# 临平区运河街道新宇村庄配套服务用房项目地块土壤污染状况初步调查报告

编制单位：浙江求实环境监测有限公司

## 附件 6 初步调查方案评审意见及修改对照表

## 附件 8 报告评审意见及修改情况

图 3-4 模拟地下水流向图

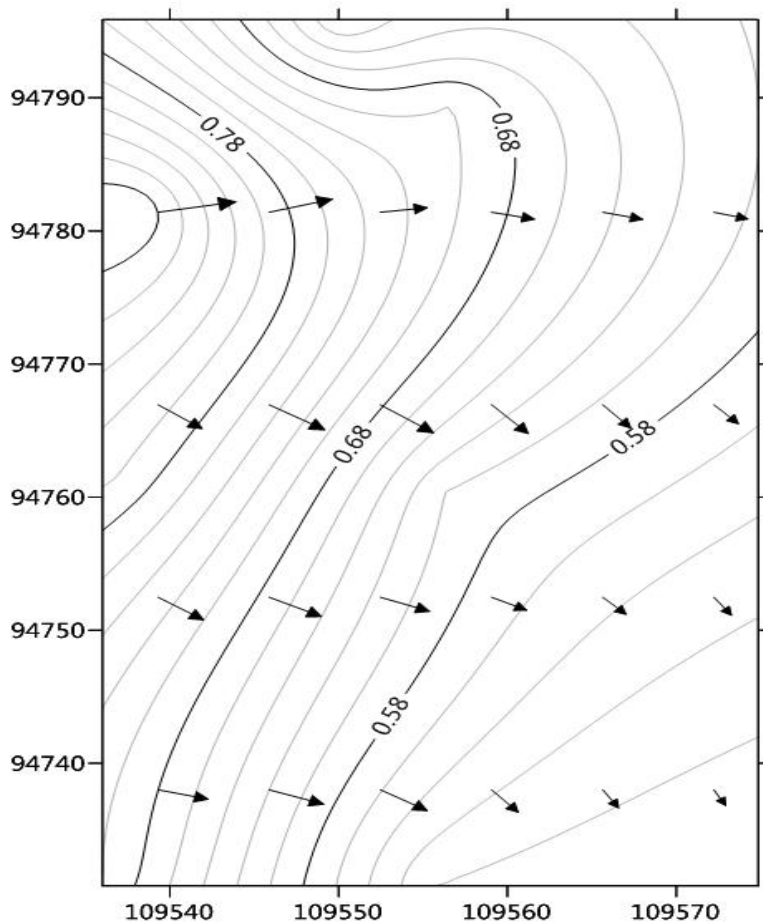
报告名称	临平区运河街道新宇村村庄配套服务用房项目地块土壤污染状况初步调查方案
咨询专家	苏秦
<p>建议：</p> <ol style="list-style-type: none"><li>1、 根据 21 号令附表 1 判断用地性质是否为敏感用地；</li><li>2、 补充地下水流向分析，引用地勘资料，补充地下水流向图。</li><li>3、 核实人员访谈中提到的外来建筑垃圾来自哪里，是否会对地块造成影响。</li></ol> <p>专家签名： </p> <p>时 间：2023 年 7 月 2 日</p>

专家函审意见	修改情况
根据 21 号令附表 1 判断用地性质是否为敏感用地	项目背景明确了地块性质为敏感用地
补充地下水流向分析，引用地勘资料，补充地下水流向图	3.1.3 章节补充了地下水分析及流向图
核实人员访谈中提到的外来建筑垃圾来自哪里，是否会对地块造成影响	5.3 章节进行了核实，人员访谈中提到的少量外来建筑垃圾主要来自历史遗留以及周边居民住宅建设，建筑垃圾量极少，不会对地块造成影响
